# 改善箇所説明図

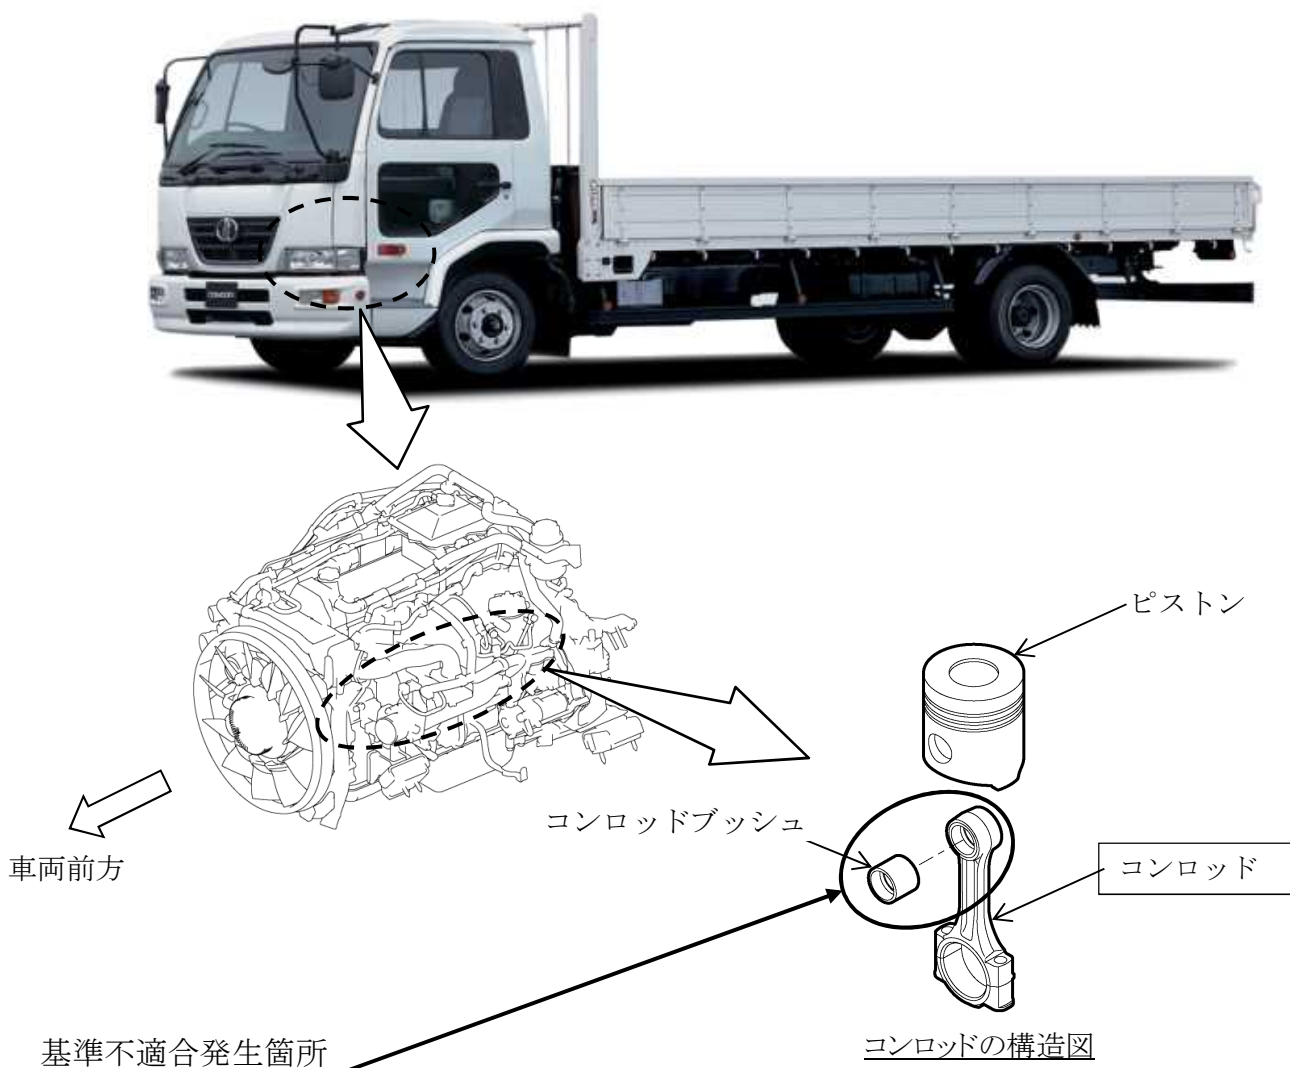
中型トラックのエンジンにおいて、コンロッドブッシュ挿入時の製造条件が不適切なため、ブッシュの保持力が不足しているものがある。そのため、そのまま使用を続けると、当該ブッシュが摩耗、損傷することで異音が発生し、最悪の場合、エンジンが破損して走行できなくなるおそれがある。

全車両、コンロッドの製造番号を点検し、対象となるものはコンロッドを良品に交換する。

注：  は交換部品を示す。

識別： シリンダーヘッドカバー上部に黄色のペイントを塗布する。
